Podněty/dotazy Rady obce Velký Osek k vyjádření ohledně návrh úprav Dělnického domu od společnosti DONDESIGN s.r.o. ze dne 22.7.2024

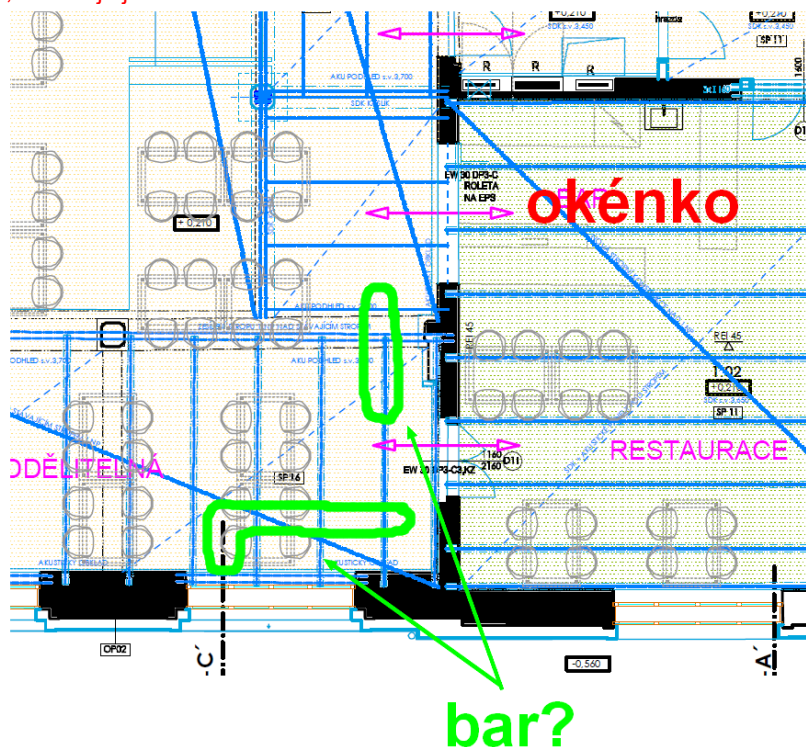
- v knihovně jsou 2 schodiště, je možné zřídit pouze 1 schodiště, aby se zvětšil prostor knihovny, přičemž by sloužilo i k výstupu na plošinu s knihami v 3. NP?

DONDESIGN: Pravděpodobně ano, je nutné posoudit celkové požární řešení (dva úniky) a zvážit provozní nevýhody. Ano, lze zvětšit podle potřeby (na úkor „vzdušnosti a otevřeného prostoru“).

Rada: Ne, prosíme neměnit - při zmenšení zázemí knihovny pro knihovníka by schody tolik nevadily a hlavně se jedná o schody v interiéru knihovny.

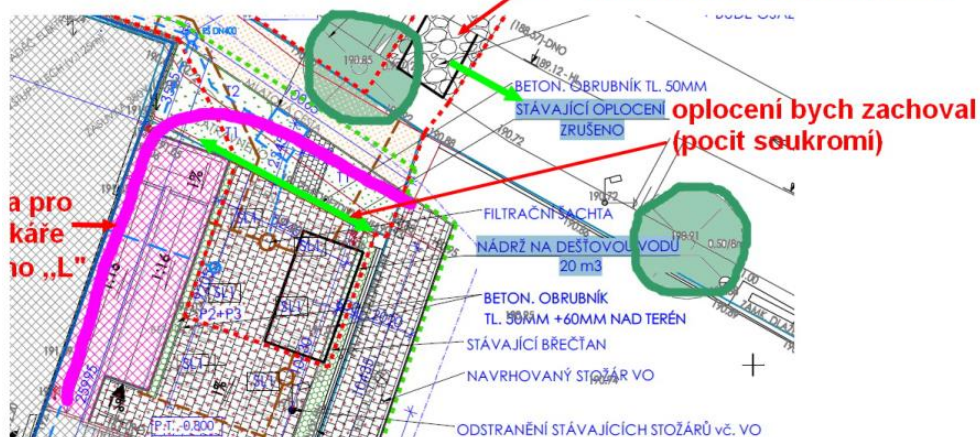
- je možné rampu pro bezbariérový přístup „zalomit“ směrem na parkoviště s využitím prostoru pod ní, přičemž rampa by neměla omezit provoz na kOLONÁDĚ podél Bačovky ?

DONDESIGN: Je to k diskusi, rampa bude oddělovat Bačovku od zahrádky a „promenády“, je to změna půdorysu (zřejmě nové povolení), pod rampou (výšky cca 1 m) je její nosná konstrukce, lze přešetřit dle potřeby.

Rada: Pokud je třeba měnit stavební povolení, tak ponechme, jak je navrženo, případně se změní procesem změny stavby před dokončením, bude-li to možné. Prosíme ale o zpracování návrhu či variant zalomení rampy nyní mimo změnu projektové dokumentace, pro interní potřeby a představu, zalomení nemusí být nutně 90°, pokud nevychází dobře (efektivně). Je možnost zvážit variantu obdobně jako v mateřské školce i variantu kovového roštu rampy, pokud je to vhodné a méně nákladnější řešení a nízkoúdržbové. Současně výtok z akumulční nádrže vedoucí od rampy do potoku Bačovka řešit mimo lípu viz níže obrázek.

okamenovaný výtok posunout na střed mezi stávající lípy (omezení poškození kořenů)

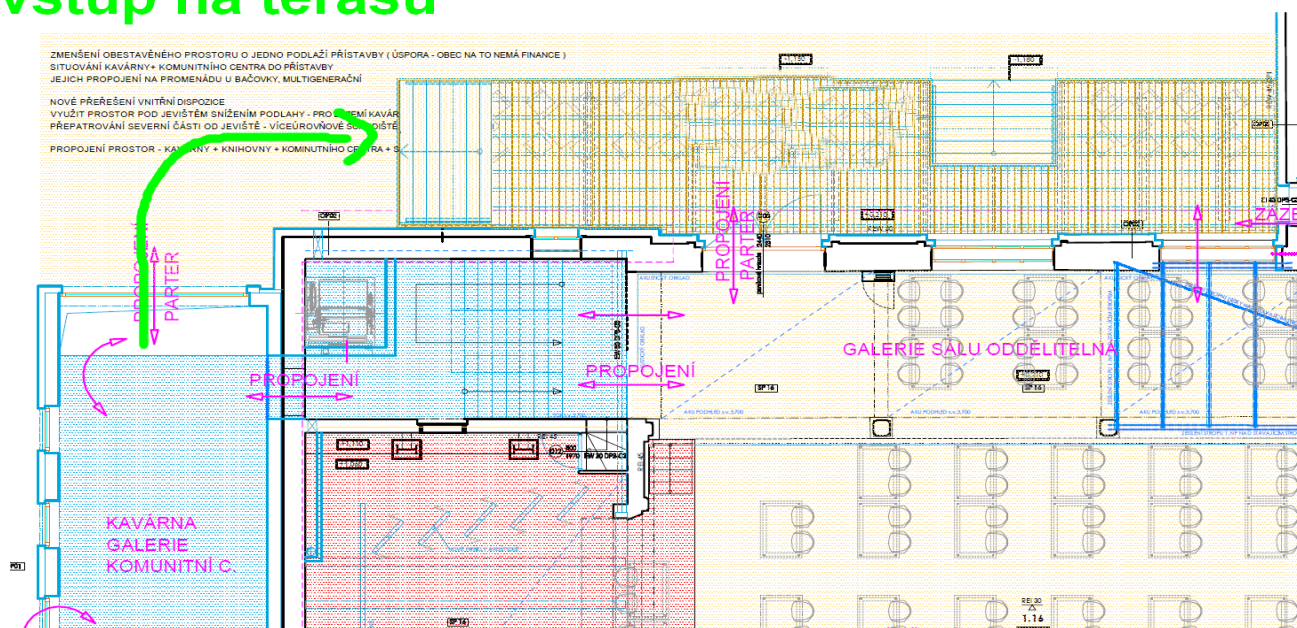
1. U oddělených salonků (2x) na sále prosíme o samostatný topný okruh s možností topit jen v salonku.
2. Schodiště z terasy kavárny u promenády viz níže obrázek:
 - a. Zrušit schodiště z terasy směr Bačovka (místo toho terasa)
 - b. Přidat zanořené schodiště do terasy směr mateřská školka při zdi DD. , Jde o propojení ze dveří kavárny na terasu aniž by zákazník musel jít interiérem nebo přes promenádu.
 - c. Plocha terasy by zůstala stejná.

vstup na terasu
